4.5 有識者からの指摘事項

第3回有識者会議（令和元年5月28日）、第4回有識者会議（令和2年6月30日）、第5回有識者会議（令和3年11月9日）においていただいたご指摘について対応した。翌年度以降の会議において対応状況を毎年更新し報告した。以下に工事の最終までを網羅した第8回有識者会議（令和6年6月26日）で提示した資料を示す。

5. 性能評価検証期間

図 4.5.1 異常気象時の対策フローと連絡体制

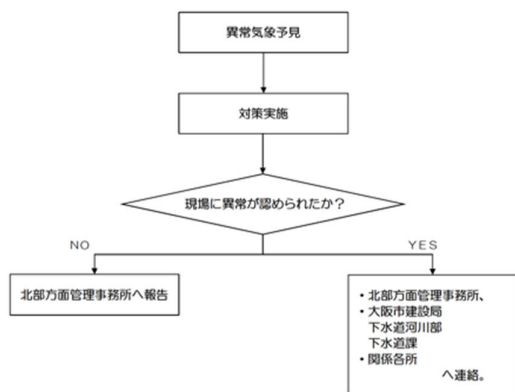
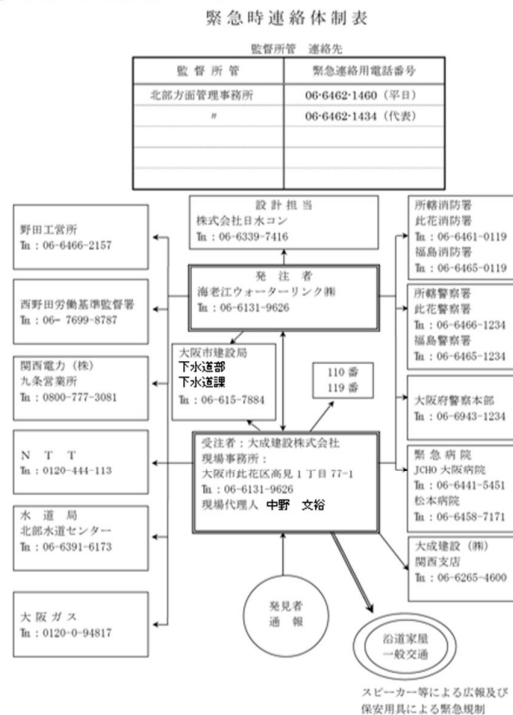
・指摘事項

異常気象時の連絡体制を整備すること。

・対応

異常気象時の対策フローを整備し、連絡体制を確立した。

図 4.5.2 ダイオキシンの異性体（西側の井戸）

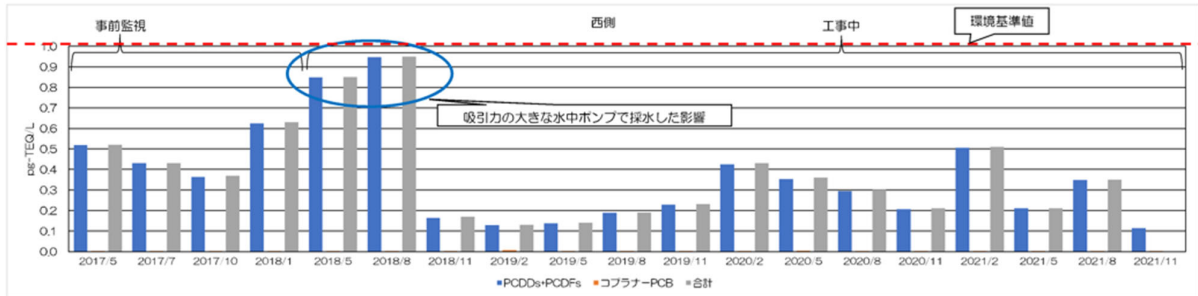
・指摘事項

地下水の計測結果のうち、ダイオキシンの異性体について確認すること。

・対応

西側の井戸：異性体の割合に明確な傾向は確認できない。

図 5.3.1 敷地境界(No104)における騒音測定結果

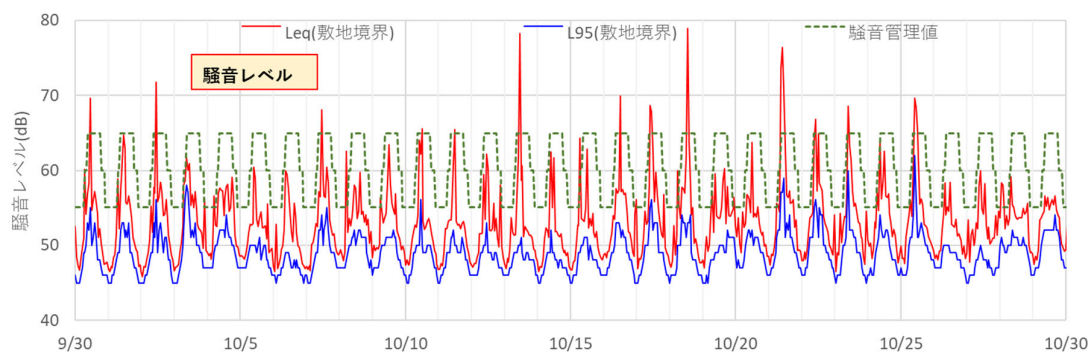
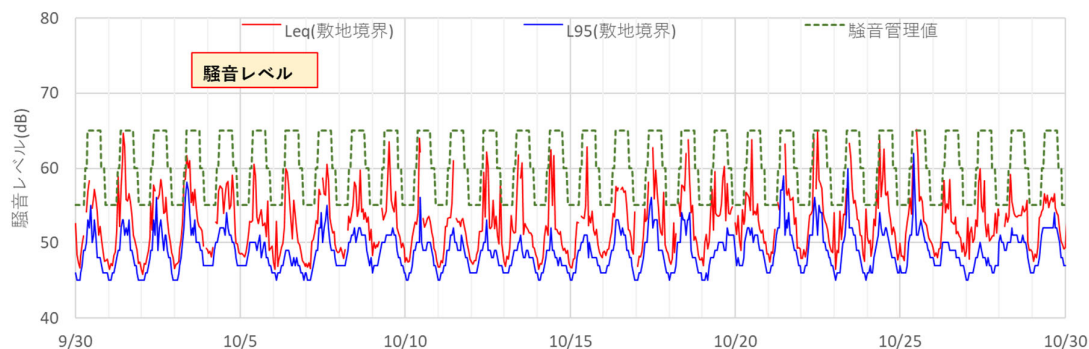
日付)	有識者	指摘事項	事業者回答
令和6年度環境監視計画について			
2024/6/26 (第8回)	藤川委員	新しい施設を建設したことで地下水の流れが変わり、地下水質が変わる可能性も考えられるため、地下水位についても確認すべきだと考えます。	地下水の採取時に地下水の水深を測定します。 (4.建設期間 (4)定期監視における測定結果 3) 地下水 参照)
2024/6/26 (第8回)	山田委員	計測データをもとに基準値遵守のための対応を行うためにも、24時間連続モニタリングを実施すべきだと考えます。ただし、24時間365日の連続測定が難しいのであれば、せめて1週間や2日間でも24時間連続測定を行うことで朝と夜の傾向などが分かると思います。また測定位置は屋外ですが、水処理施設の影響か否かを判断するためには、水処理施設内にも測点を設けるべきだと考えます。	敷地境界および水処理施設内に騒音計及び振動計を設置して1ヶ月間連続測定し、本施設の基礎となる特性を把握します。 (5.性能評価検証期間 5.3 監視結果 (1)本施設の基本的な特性を把握 (環境監視項目①)について参照)

騒音レベルが管理値を超過しているものもあったが、すべて工事音や鳥獣音等の外部要因による影響であった。図 5.3.1(a) この外部要因による超過分を除外すると図 5.3.1(b) のように管理値以内で推移していた。振動レベルは管理値に対して大幅に低い値であった。

図 5.3.4 流入水量と敷地境界・屋内騒音との関係

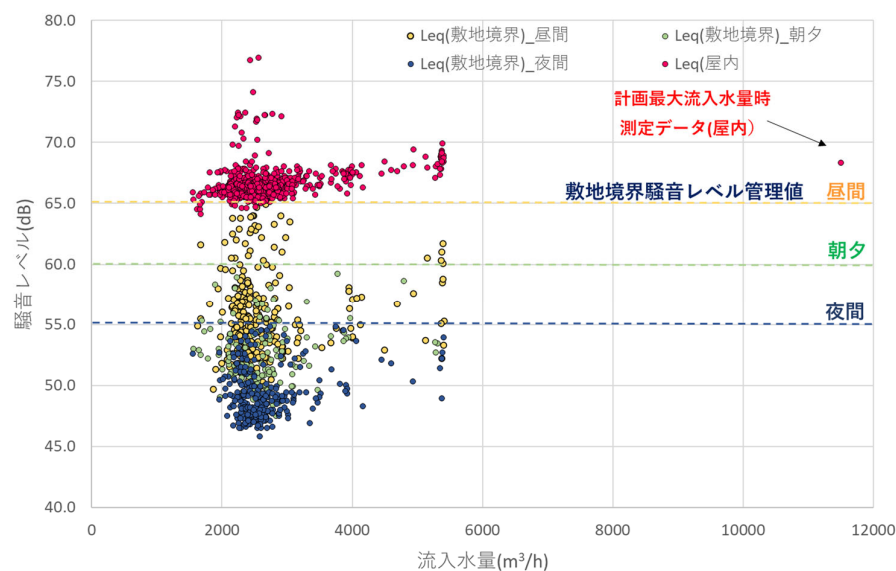
日付)	有識者	指摘事項	事業者回答
令和6年度環境監視結果について			
2025/6/25 (第9回)	山田委員	ダイオキシン類の上昇理由を調査する必要はないか？	採水速度の違いがダイオキシン上昇の理由と推定している。
2025/6/25 (第9回)	山田委員	採水速度が原因であれば、異なる採水速度で採水したサンプリング水それぞれでダイオキシン類濃度を測定する必要があるのではないかと。加えて、測定回数を増やす等で、推定の確かさを判断する必要がある。	その確認のため採水速度を変えた条件でダイオキシン類の濃度を測定します。 (添付資料 第10回有識者会議資料参照)
2025/6/25 (第9回)	竹中委員	ダイオキシンなので地域住民も気にする項目であるため、直近の測定結果が管理値を下回っているものの、原因の検討をお願いします。	
2025/6/25 (第9回)	花嶋委員	計画水量で処理したときに、環境モニタリングの測定結果がどうなるのか確認した方がよいのではないかと。	処理水量と騒音の関係を調査するとともに、雨天時計画最大汚水量(施設最大能力)時の騒音値を測定します。 (5.性能評価検証期間 5.3 監視結果 (1)施設の基本的な特性を把握(環境監視項目①)について参照)
令和7年度環境監視計画について			
2025/6/25 (第9回)	山田委員	花嶋委員のご意見をふまえて、3系施設の最大処理能力で運転したときの騒音の分析があればよりよいのでは、と考える。	雨天時計画最大汚水量(施設最大能力)時の騒音値を測定します。 (5.性能評価検証期間 5.3 監視結果 (1)本施設の基本的な特性を把握(環境監視項目①)について参照)

また、流入水量と屋内及び敷地境界の騒音レベルの結果を図 5.3.4 に示す。屋内騒音は流入水量が増加するにつれ微増傾向にあったが、敷地境界騒音は管理値（65dB）以下であった。なお、計画最大水量時も通常水量時に対し微増程度で収まっていた。
